志賀原子力発電所2号炉 敷地周辺の地質・地質構造について

敷地近傍の断層の評価
(コメント回答)
追加資料

2023年6月29日
北陸電力株式会社

2.2.2 敷地周辺の活断層評価フローにおける断層oの評価について (第1105回審査会合における説明内容)

【大坪川ダム周辺 地形断面図(断層oを挟んで分布する地形面)1/3】

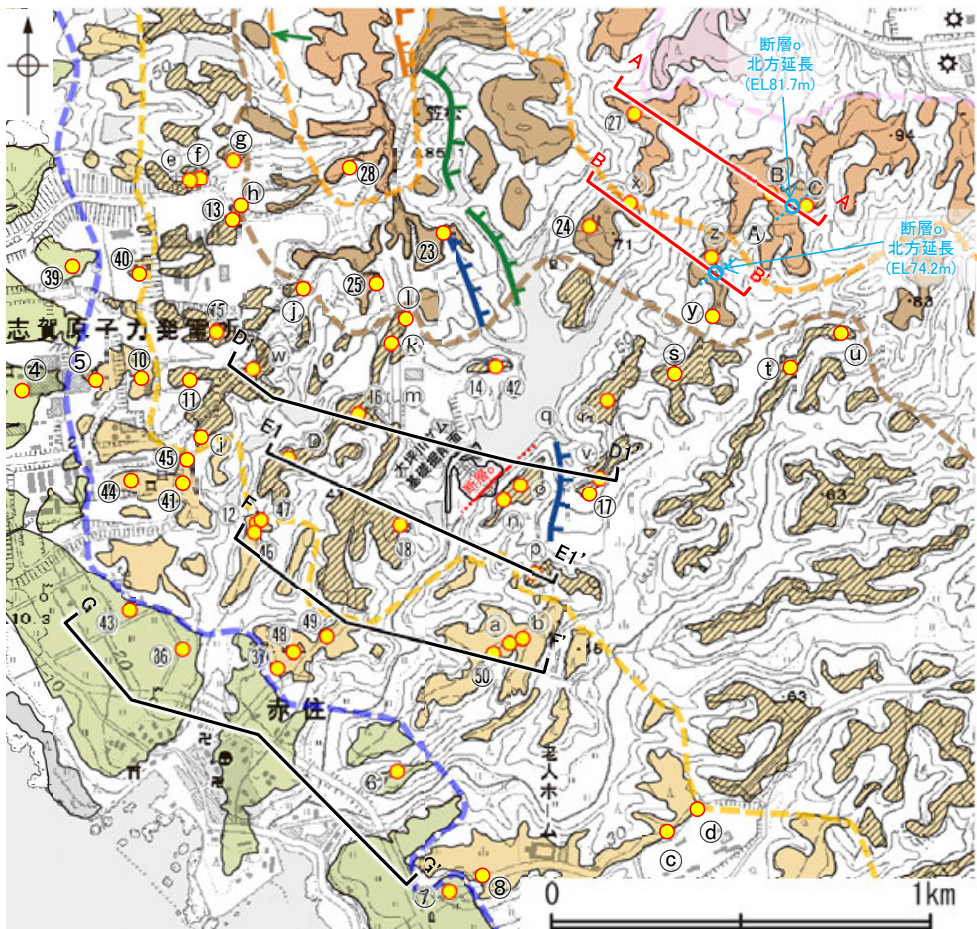
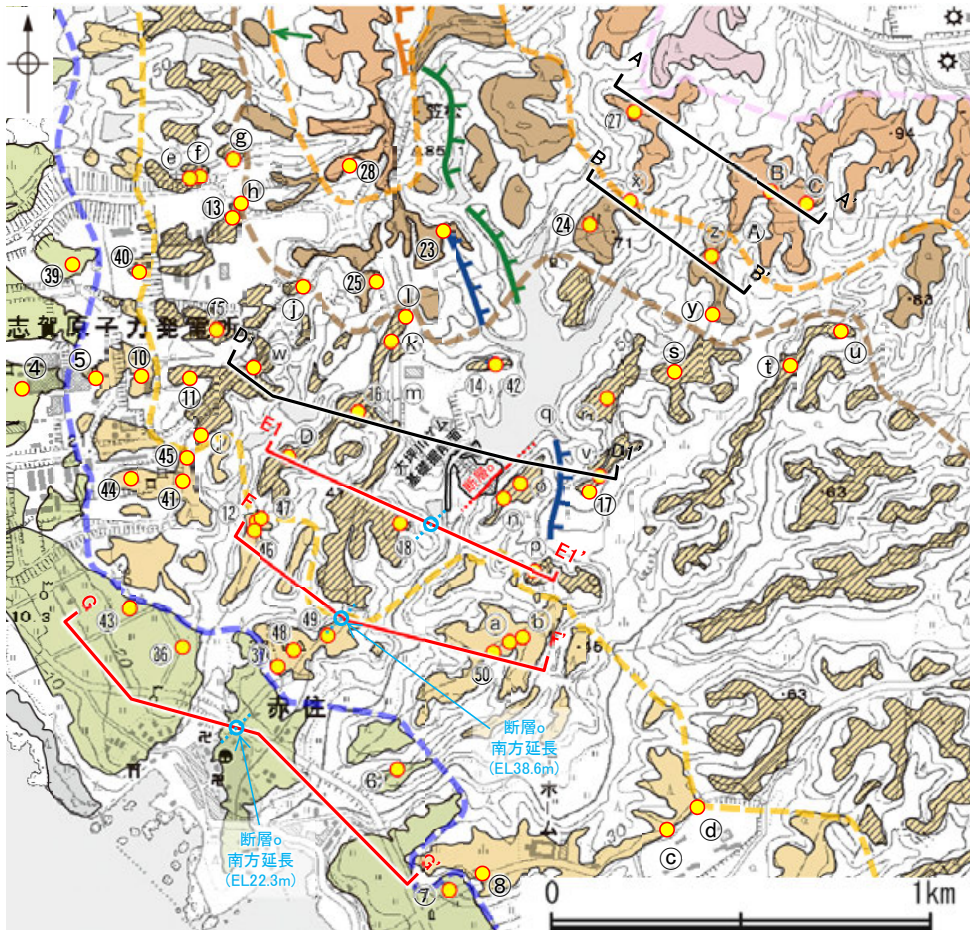
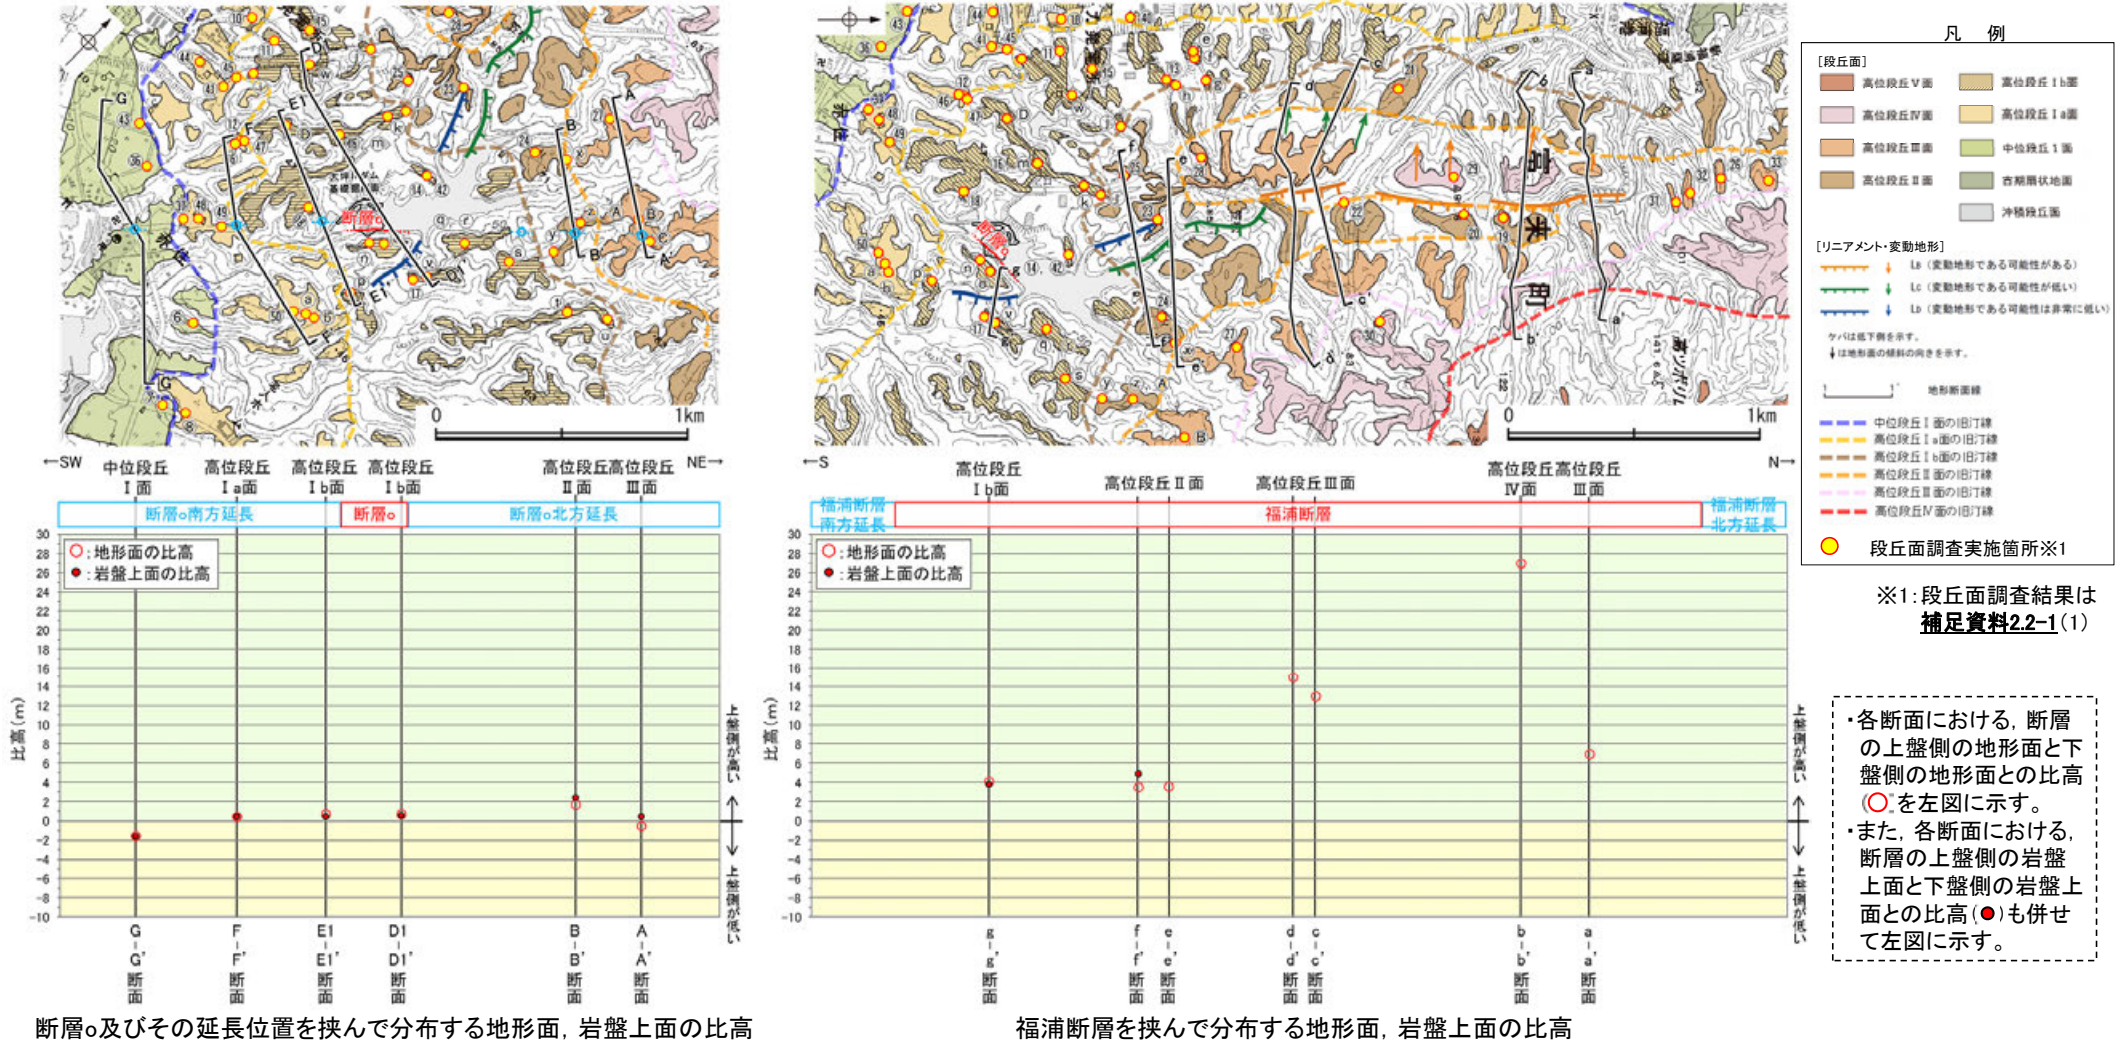
コメントNo.48の回答

- 断層oを挟んで分布する高位段丘I b面の高度を比較するために、旧汀線と概ね平行な方向に断面線(D1-D1'断面)を設定し、地形面及び岩盤上面の高度を比較した結果、断層oを挟んで分布する高位段丘I b面における上盤側(南東側)と下盤側(北西側)の比高について、地形面は0.7m、岩盤上面は0.6mである(下図)。
- 断層oの北方延長及び南方延長位置を挟んで分布する中位段丘I面、高位段丘I a面、I b面、II面、III面の高度を比較するために、旧汀線と概ね平行な方向に断面線(A-A', B-B', E1-E1', F-F', G-G'断面)を設定し、地形面及び岩盤上面の高度を比較した結果、断層oの北方延長及び南方延長位置を挟んで分布する中位段丘I面、高位段丘I a面、I b面、II面、III面における上盤側(南東側)と下盤側(北西側)の比高について、地形面は-1.5m~1.7m、岩盤上面は-1.6m~2.4mの範囲でばらつきが認められる(次頁、次々頁)。
- なお、上記の評価にあたっては、侵食や改変の影響を受けていないと考えられる最も標高の高いデータを用いることに加え、福浦断層による隆起の影響を受けていない段丘面のデータを用いている。

E1-E1' 断面	比高(上盤側-下盤側)
地形面標高	49.0m-48.3m=0.7m
岩盤上面標高	47.3m-46.8m=0.5m

半割(90° R)コア写真(OS-5.5' 孔)

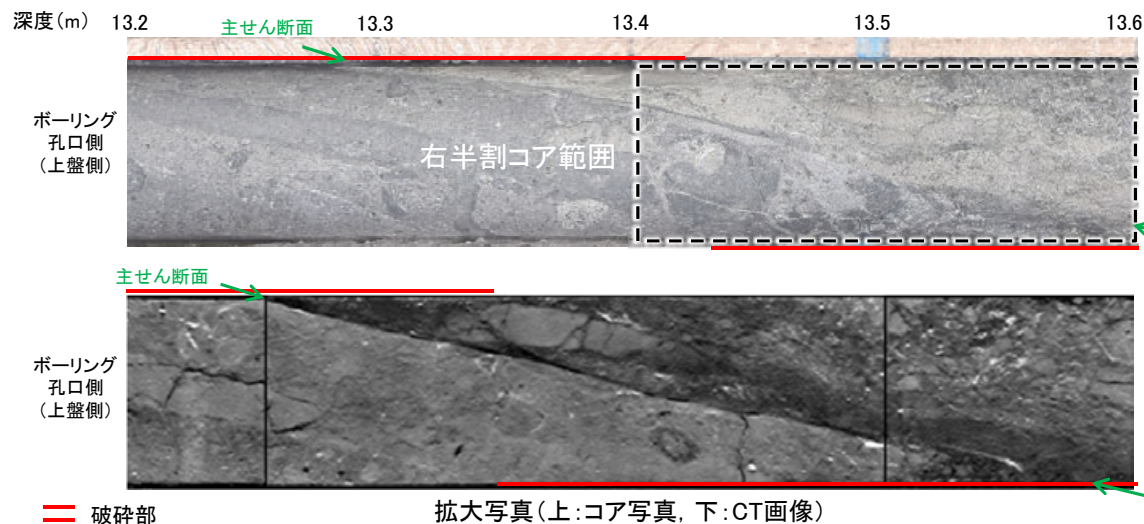
コメントNo.49の回答

○隣接孔(OS-5孔)の主せん断面における条線観察の結果、概ね高角(110° R)の条線方向が確認されたことから、90° Rの方向で2枚(薄片①, EPMA用薄片)の薄片を作成した。

深度13.30~13.78mに、傾斜角70~90°の厚さ9.1~15cmの破碎部が認められる。
厚さ0.5~4.9cmの灰~灰白色の粘土状破碎部及び厚さ9.0~10cmの固結した破碎部からなる。

薄片①写真(OS-5.5' _90R) (右は解釈線を加筆)

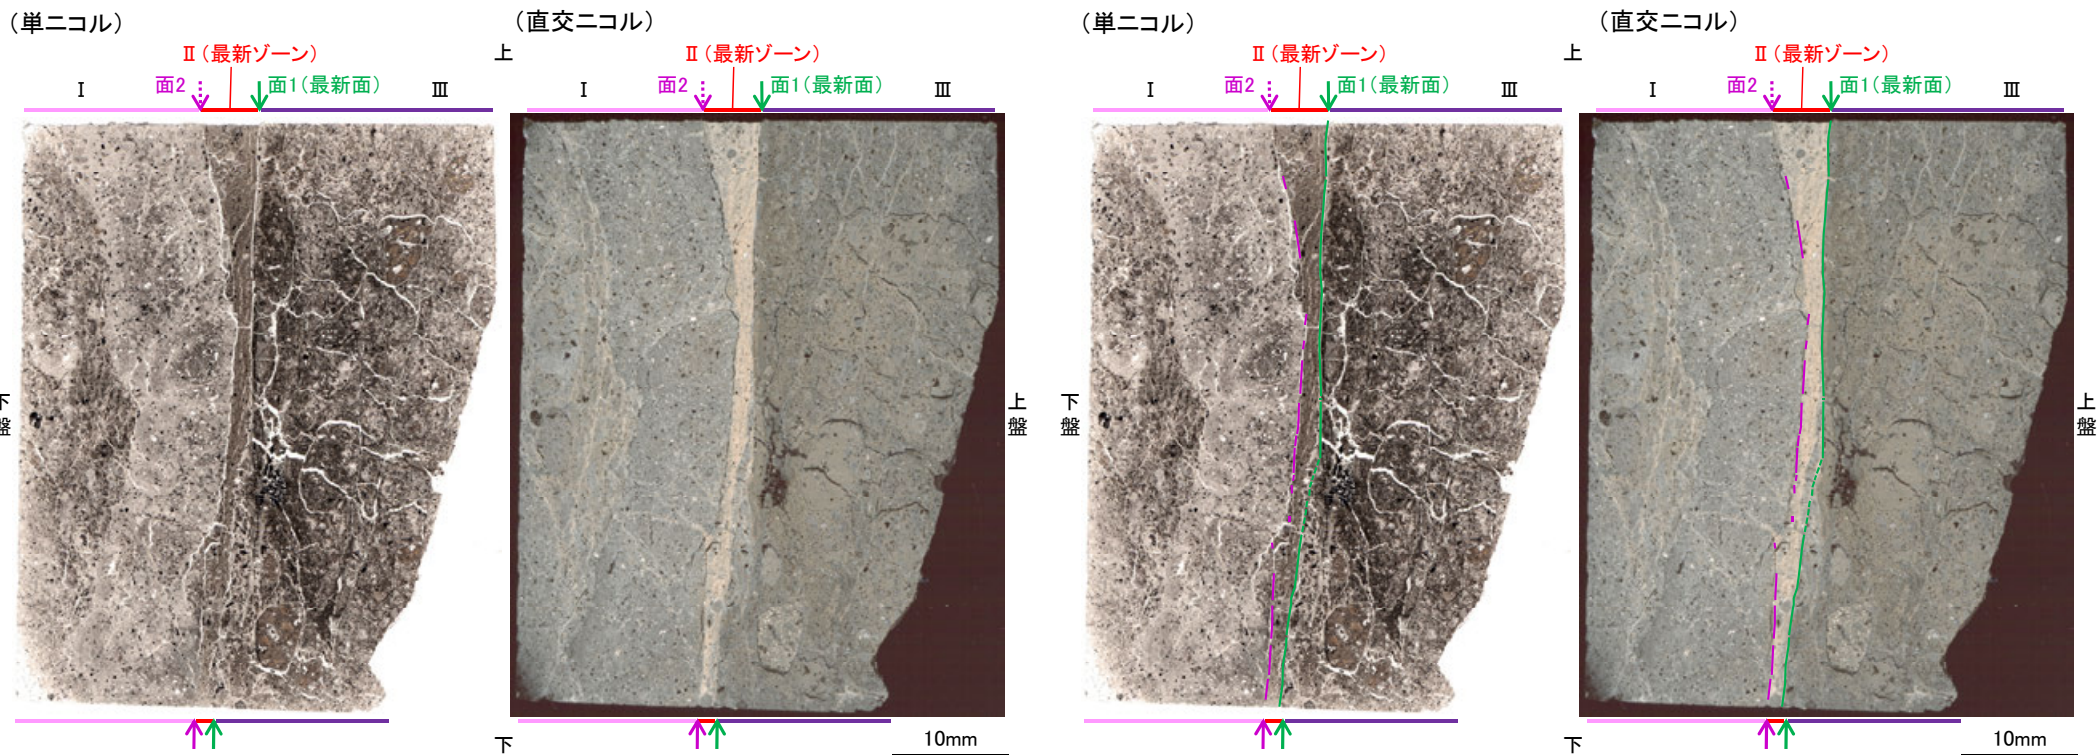
コメントNo.49の回答

- 薄片①で実施した微視的観察(薄片観察)の結果、色調や礫径などから、下盤側よりⅠ、Ⅱ、Ⅲに分帯した。
- そのうち、最も細粒化している分帯Ⅱを最新ゾーンとして抽出した。
- 最新ゾーンと分帯Ⅲとの境界に、面1(緑矢印)が認められる。面1は最新ゾーンの中では比較的直線性・連続性がよい面である。
- 最新ゾーンと分帯Ⅰとの境界に、面2(紫矢印)が認められる。面2は薄片中央部では直線的・連続的に観察されるが、薄片上部では湾曲し不明瞭になり(下写真)、その延長位置のEPMA用薄片では認められなくなる(次頁)。
- 最新ゾーンに認められるY面は面1、面2のみであり、その中で最も直線性・連続性のよい面1を最新面と認定し、変質鉱物との関係を確認する。

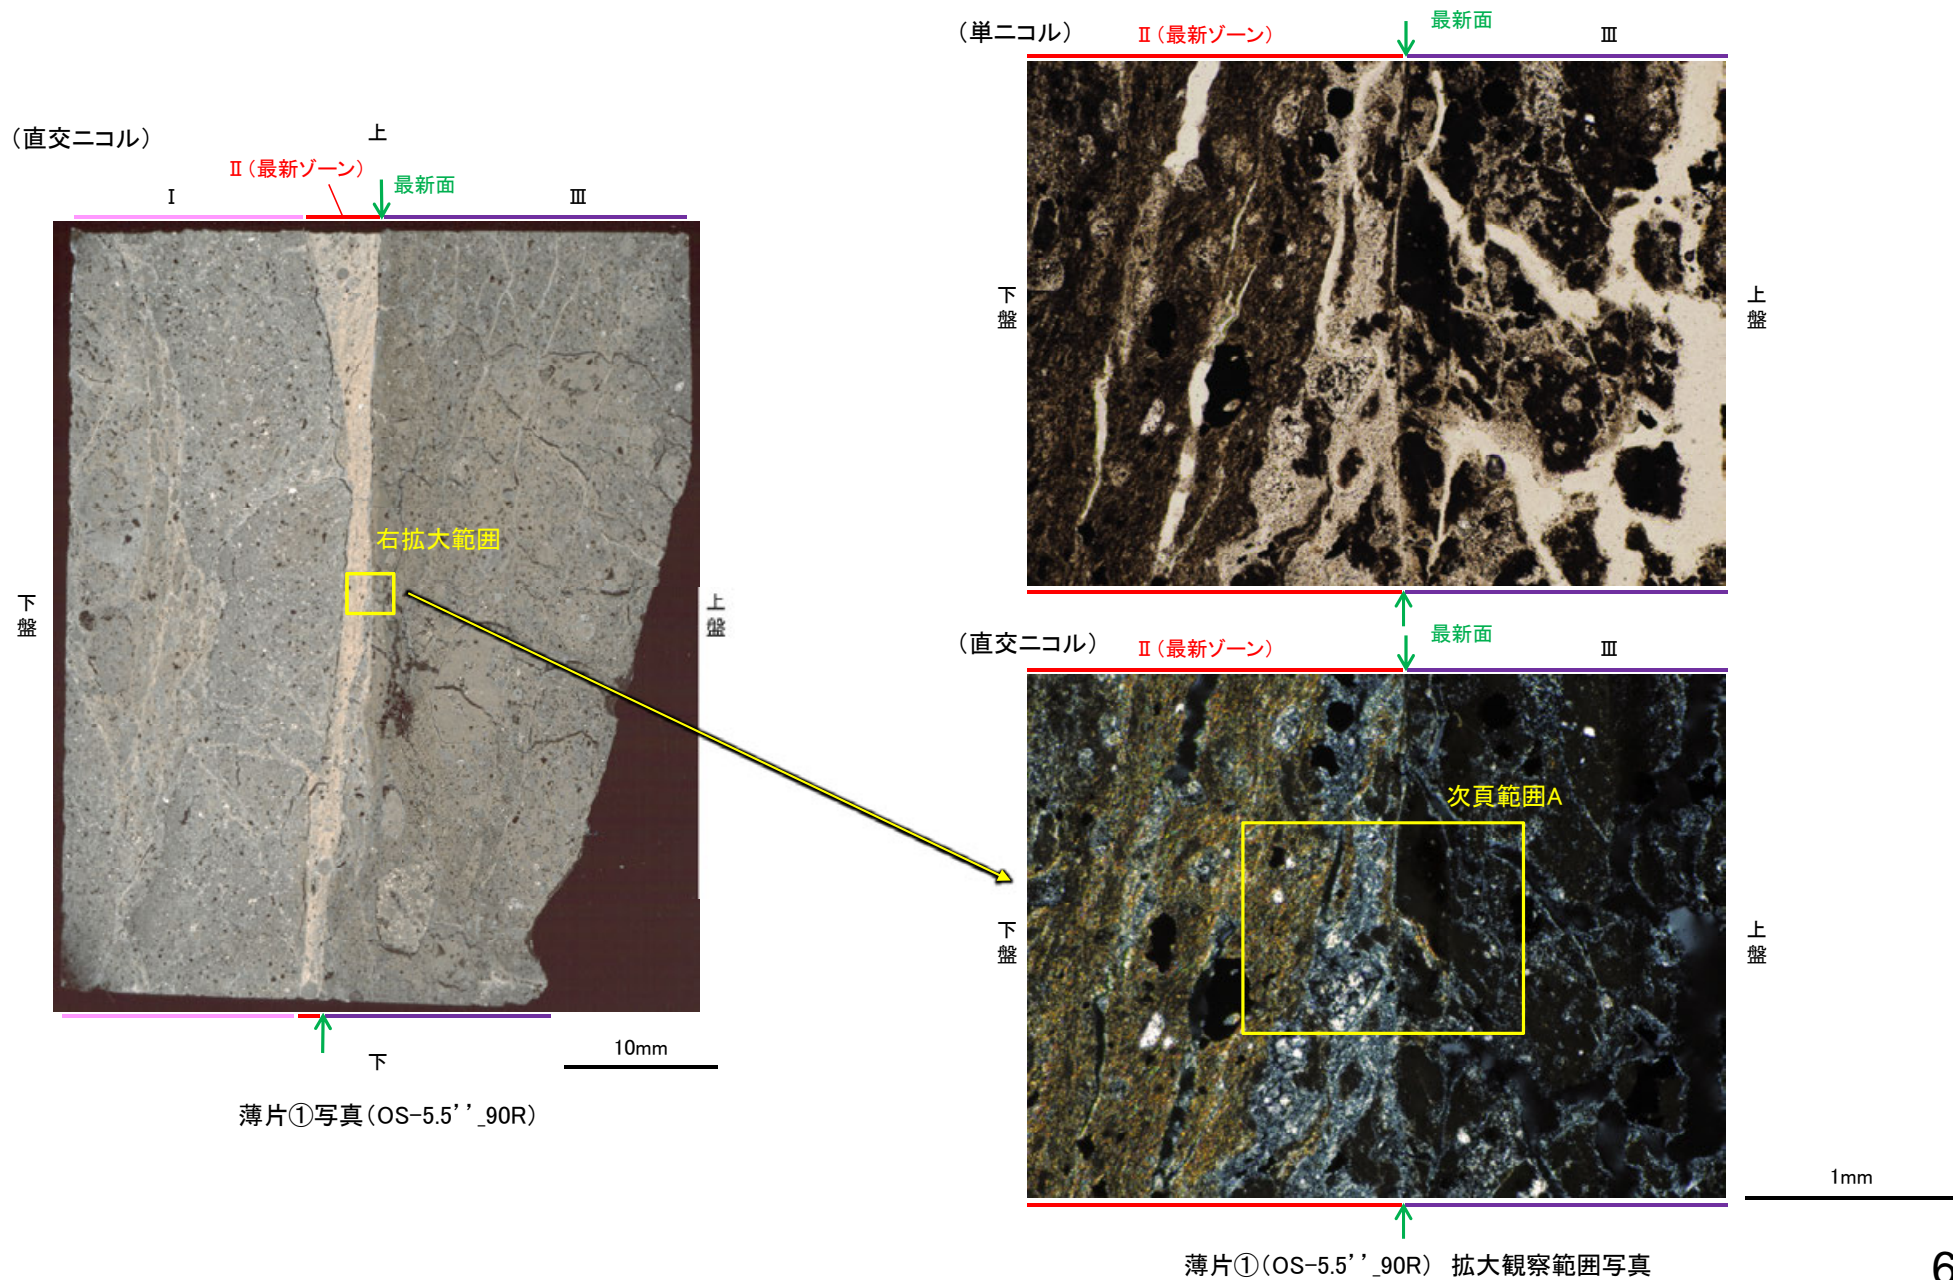
コメントNo.49の回答

○薄片①で実施した薄片観察や、EPMA用薄片で実施したEPMA分析(マッピング)における化学組成の観点での観察により、粘土鉱物(I/S混合層)の分布範囲を確認した結果、粘土鉱物(I/S混合層)が最新ゾーンやその周辺に分布している。
